ANEXO F – OBSERVACIONES Y RELATIVAS RESPUESTAS AL ESTUDIO.....	2
1. OBSERVACIONES ELECTROPERÚ DEL 13/05/2003	2
2. OBSERVACIONES REP DEL 14/05/2003	9
3. OBSERVACIONES ENERSUR DEL 17/05/2003.....	13
4. OBSERVACIONES TRANSMANTARO DEL 30/05/2003	16
5. OBSERVACIONES ENERSUR DEL 07/06/2003	18
6. OBSERVACIONES REP DEL 13/06/2003	22

ANEXO F – OBSERVACIONES Y RELATIVAS RESPUESTAS AL ESTUDIO**1. Observaciones ELeCtroPerú del 13/05/2003****OBSERVACIONES AL ESTUDIO DE RECHAZO DE CARGA**

Asunto : OBSERVACIONES AL ESTUDIO DE CESI DE RECHAZO AUTOMÁTICO DE CARGA Y GENERACIÓN

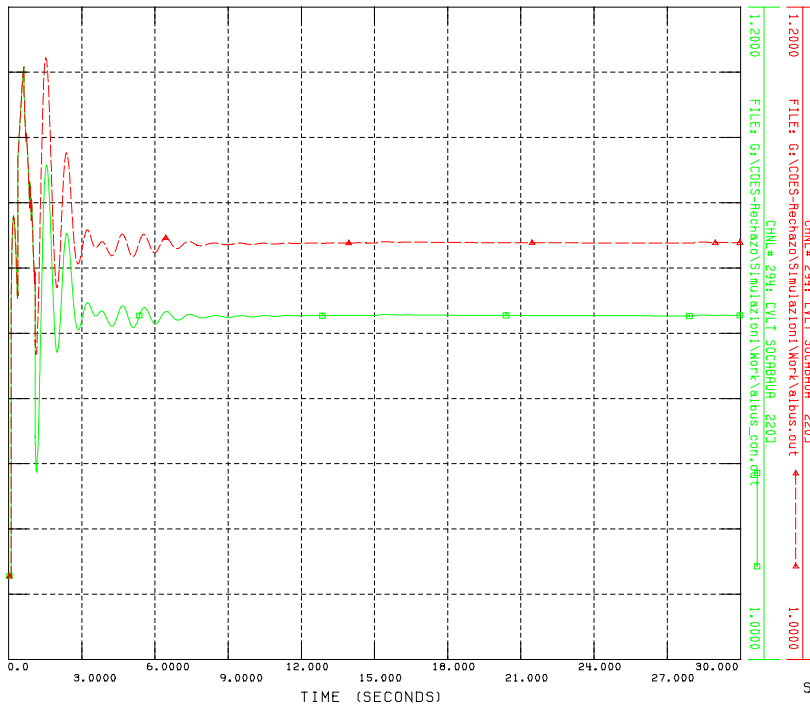
P Con relación al rechazo de carga por subfrecuencia - reles de desconexión de líneas de UHV, Anexo B, RETE-A3/12472, pago 13/14; en el que se propone la desconexión automática de uno de los circuitos de una doble tema en UHV, circuito Socabaya - Cotaruse, ante un rechazo de carga significativo por subfrecuencia:

Al respecto, esta propuesta nos parece contra productiva, debido a que nuestras líneas entre Cotaruse - Socabaya cuentan cada una con un reactor de 50 MVAR y con compensación serie, de esta manera se reduce la reactancia inductiva de la línea en aproximadamente 50% (-J73.50 Ohms), mejorando sustancialmente la estabilidad del sistema, incrementando la capacidad de transferencia de la línea y mejorando la regulación de la tensión en condiciones de mínima y máxima demanda.

R Los ajustes del relé de desconexión de líneas *UHV* para la SE de *Socabaya* son:

Cuando este relé se activa significa que el sistema ha superado una situación de déficit bastante significativa y gran parte de los cortes de carga ya han sido agotados.

Para dar un ejemplo: la perdida de la central de Mantaro y Restitución en los escenarios verificados (≈ 830 MW) no ha activado este relé.

El ejemplo en el cual se alcanzaba la activación de este relé y consecuentemente el disparo de las líneas en *UHV*, es aquel donde una apertura de la línea TransMantaro da origen a un déficit en el área Sur de aproximadamente el 50 %, con un fuerte gradiente de frecuencia para ésta área. Se muestra a continuación el ejemplo antes citado en el que se pierde por ej. la doble terna desde C. Armiño a Cotaruse, quedando las 2 líneas hacia Socabaya colgadas al área Sur.

La gráfica compara el perfil de tensión en la SE Socabaya 220 kV cuando el relé dispara una de las ternas con el caso en el que se deja inhibida la acción. La tensión en el caso con acción del relé se estabiliza en 1.1 pu, en el caso sin la acción del relé la tensión es 1.12 pu. Retenemos que la contribución del disparo de esta línea no deba despreciarse ya que podría dar un mejor control al perfil de tensión en el área aislada, sobre todo en una condición de mínima carga.
